NUMERO DE ACTA: **152**

ÁREA:	*DIRECCIÓN TÉCNICA DE INVESTIGACIÓN DE ACCIDENTES*	**PROCESO:**	*22001464 H3 de 2022 y 22001449 H4 de 2022*		
TEMA DE LA REUNIÓN:	Comité de seguimiento semanal - CIAA				
LUGAR:	*Oficina Interventoría Consorcio RA5 - MS Teams*				
FECHA:	*13/03/2026*	**HORA INICIO:**	*08:36 AM*	**HORA FINAL:**	*10:44 AM*

Adelantar comité de seguimiento en virtud del contrato suscrito entre el CONSORCIO RA5 y la AERONÁUTICA CIVIL, para el contrato 22001449 H4 de 2022 - REALIZAR LA CONSTRUCCIÓN DEL CENTRO DE INVESTIGACIÓN DE ACCIDENTES CIAA (VIGENCIAS FUTURAS).

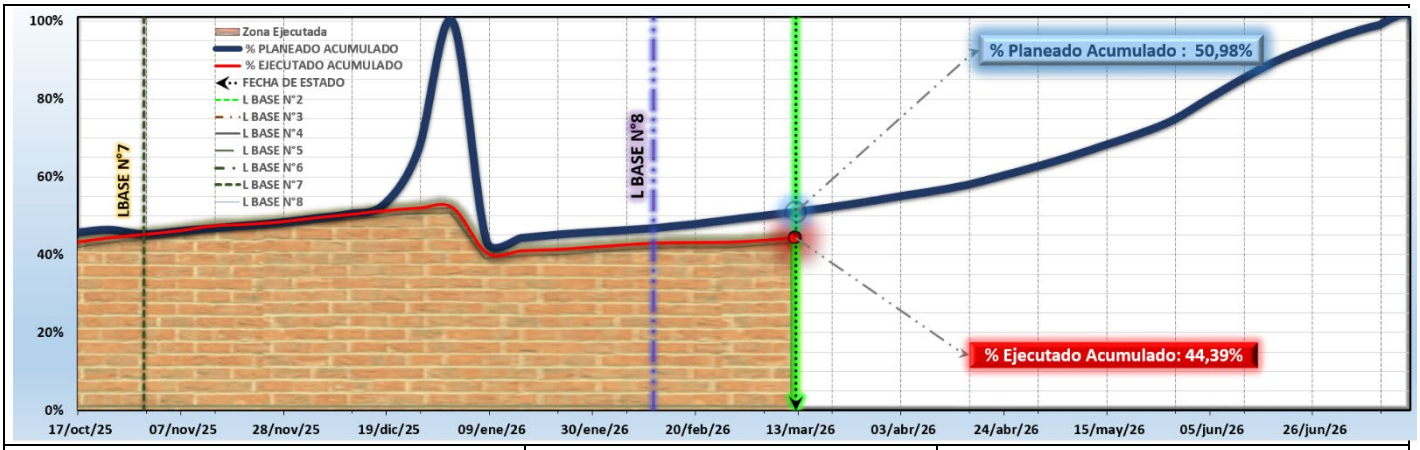
Indica que con base a las platinas de espesor 16mm se realizó la validación del concepto del especialista como una excepción al diseño de platinas de 16mm para el piso 2 (N+5.00m), no obstante, se reitera sobre la entrega de los planos de taller aprobados por el diseñador, para no tener atrasos en obra por cambio de especificaciones.
- De igual forma se menciona sobre el oficio enviado, en cuanto a los documentos a presentar del Dossier de calidad de la estructura metálica que se debe remitir.
